Pilne zawiadomienie dotyczące bezpieczeństwa **System obrazowania O-arm™ 1000**

Maj 2019 r.

Numer referencyjny Medtronic: FA870

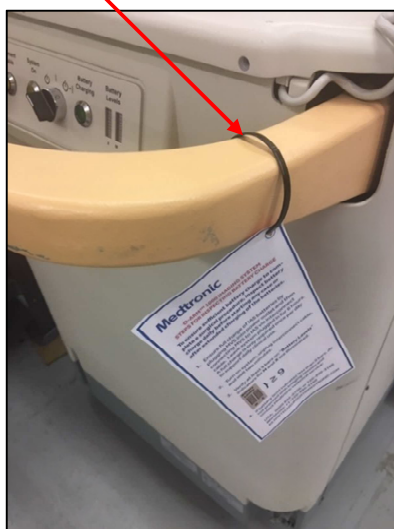
- 1) Dołączenie Wizualnej Karty Ograniczającej Ryzyko do IAS Systemu obrazowania O-arm™ 1000, jak pokazano na poniższym zdjęciu, i postępowanie zgodnie ze wskazówkami.

RYCINA 1

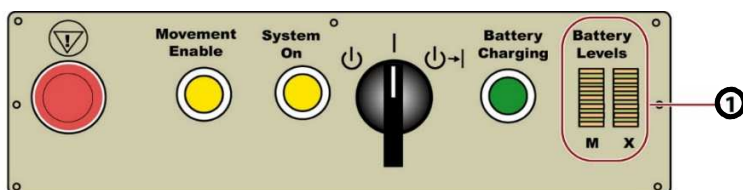
Wskaźniki poziomu baterii: Na panelu sterowania zasilaniem IAS pokazanym na Rycinie 1 dwie kolumny żółtych diod LED (□) wskazują poziom naładowania baterii zasilających ruch (**M**) i baterii zasilających aparat RTG (**X**).

Aby zapewnić poziom naładowania baterii wystarczający do ukończenia zabiegu chirurgicznego, należy codziennie sprawdzać poziom naładowania baterii przed rozpoczęciem jakiegokolwiek zabiegu lub po dłuższym ładowaniu akumulatorów. Należy zapewnić pełne naładowanie akumulatorów IAS, podłączając MVS do gniazda zasilania, a następnie podłączając MVS do IAS za pomocą kabla połączeniowego. Proszę pozostawić system podłączony przez okres 6 godzin. Pełne naładowanie jest wymagane tylko raz na dobę, co wystarczy do zabezpieczenia codziennego stosowania klinicznego.

- Gdy włączony jest System Przechwytywania Obrazu (IAS), należy odłączyć kabel połączeniowy i odczekać dwie minuty.
- Sprawdzić wskaźniki naładowania baterii na panelu sterowania zasilaniem.
- Sprawdzić, czy wskaźniki poziomu naładowania baterii **X** i **M** wyświetlają co najmniej 9 z 10 podświetlonych pasków, co zapewnia wystarczający poziom naładowania baterii do wykonania zabiegu.
- Jeśli poziom naładowania baterii jest niższy niż 9 pasków, nie należy rozpoczynać obrazowania i skontaktować się z serwisem technicznym Medtronic pod numerem + 1-720-890-3160; lub wysłać e-mail na adres RS.NAVTECHSUPPORT@MEDTRONIC.COM.

- Gdy włączony jest System Przechwytywania Obrazu (IAS), należy odłączyć kabel połączeniowy i odczekać dwie minuty.
- Sprawdzić wskaźniki naładowania baterii na panelu sterowania zasilaniem.
- Sprawdzić, czy wskaźniki poziomu naładowania baterii **X** i **M** wyświetlają co najmniej 9 z 10 podświetlonych pasków, co wskazuje na właściwe działanie ładowarek i ponowne ładowanie baterii.
- Jeśli poziom naładowania baterii jest niższy niż 9 pasków, nie należy rozpoczynać obrazowania i należy skontaktować się z serwisem technicznym Medtronic pod numerem: +48 22 27 56 999 (wybrać opcję 5); lub wysłać e-mail na adres: rs.serviceandrepairpl@medtronic.com
